Botnia Gas Oy:n laitoksen sijainti ja asemapiirros

Kaustisen kunnanhallitus antaa seuraavan lausunnon Botnia Gas Oy:n ympäristölupahakemuksesta.

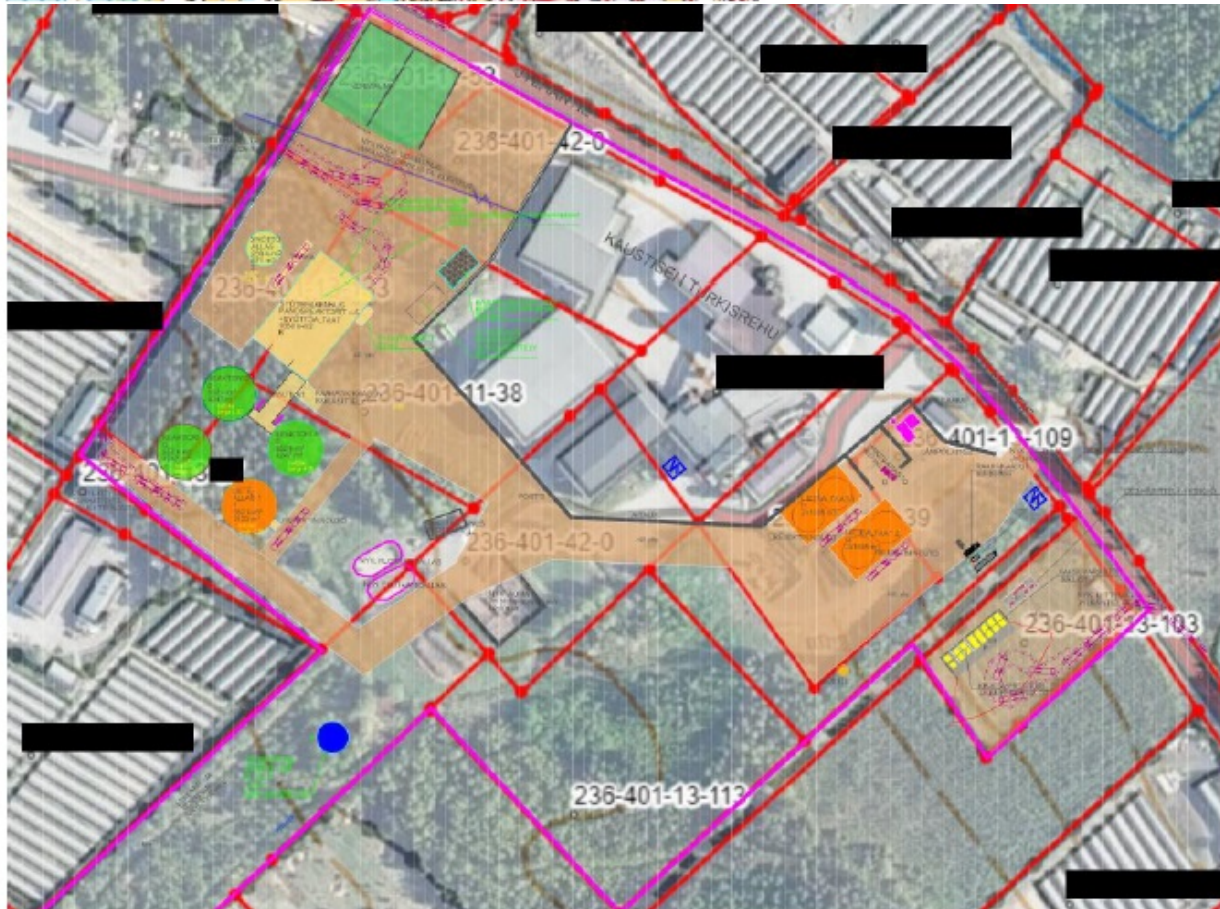
Hakuasiakirjojen liitteenä oleva asemapiirros on hankalasti luettavissa. Se on laadittu suoraan ilmakuvan päälle, jolloin kaikkia toimintoja ei tahdo erottaa kuvasta. Kunnanhallitus suosittelee asemapiirroksen uudelleen piirtämistä, jotta saadaan selkeämpi kuva toimintojen sijoittumisesta.
